**Avis délibéré de la mission régionale
d'autorité environnementale
Hauts-de-France
sur le projet de forage pour l'irrigation sur la commune de
Cuvergnon (60)
Étude d'impact de juin 2023 complétée en novembre 2023**

n°MRAe 2025-8722

AVIS DÉLIBÉRÉ n° 2025-8722 adopté lors de la séance du 27 mai 2025 par
la mission régionale d'autorité environnementale Hauts-de-France

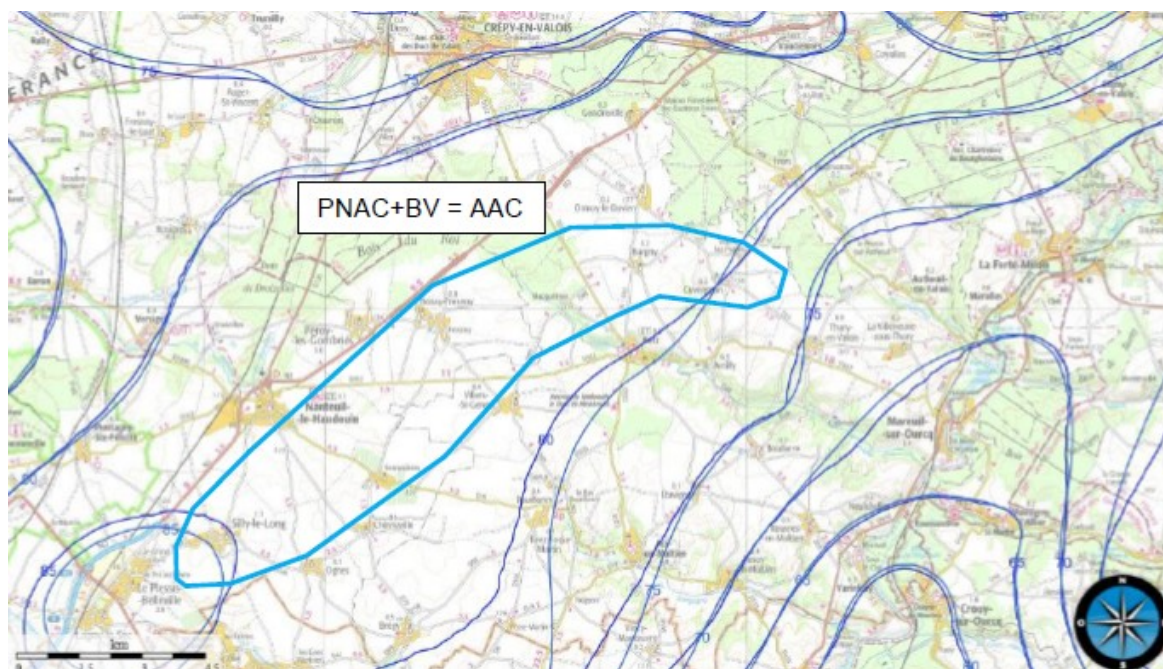
L'influence du prélèvement a été estimée selon les paramètres hydrodynamiques⁷ de la nappe, décrits en page 39 de l'étude d'impact. Un graphique présente les rayons d'action calculés en fonction des différentes durées de pompage (figure 17 page 40 de l'étude d'impact).

Le tableau 6 présenté en page 40 de l'étude d'impact donne une incidence prévisionnelle du pompage (à raison de 80 m³/h) en évaluant le rayon d'action à 148 mètres pour un temps de pompage de neuf heures et de 170 mètres pour 12 heures.

Cependant, les conditions prises pour le calcul ne concernent que la situation du pompage d'essai. Les hypothèses retenues (volume en jeu et temps de pompage) en situation d'essai sont potentiellement inférieures aux hypothèses les plus contraignantes en conditions d'irrigation et en conséquence, le rayon d'action pourrait être sous-évalué. Cette situation en condition d'irrigation à venir n'est pas abordée dans le dossier, or elle nécessite d'être prise en compte selon une approche majorante. En l'occurrence, sans autres précisions dans le dossier sur les conditions d'exploitation prévues, pour un volume total annuel prélevé de 65 000 mètres cubes, à un débit maximum de 80 mètres cubes par heure et à raison de 12 heures maximum de pompage journalier, la durée maximale consécutive de pompage serait d'environ 68 jours et le rayon d'action atteindrait alors 261 mètres (selon la formule analytique de Jacob).

Par ailleurs, la zone d'appel⁸ est également définie à partir du calcul du rayon d'action en condition du pompage d'essai seulement (page 40). De la même manière, celle-ci pourrait donc être sous-estimée et nécessite d'être revue en conséquence.

Il est nécessaire de compléter l'étude d'impact sur la base du projet réel et notamment des conditions maximales d'exploitation, dont le débit journalier, afin de définir correctement le rayon d'action.

Le forage de Cuvergnon situé à 1,3 km du projet ne sera pas impacté en considérant le rayon d'action majorant de 261 mètres.

L'autorité environnementale recommande :

- d'évaluer la zone d'influence du projet de forage (rayon d'action et zone d'appel) en définissant des conditions d'exploitation majorantes réelles, susceptibles d'être mise en œuvre (durée maximale de prélèvement journalier, nombre de jours de prélèvements successifs) ;
- de reprendre l'étude des impacts sur la nappe des sables de Cuise ainsi que la définition de mesures permettant d'éviter ou de réduire ces impacts ;
- à l'autorité décisionnaire d'encadrer les conditions d'exploitation du forage dans la décision d'autorisation et notamment le temps de pompage maximum par jour.
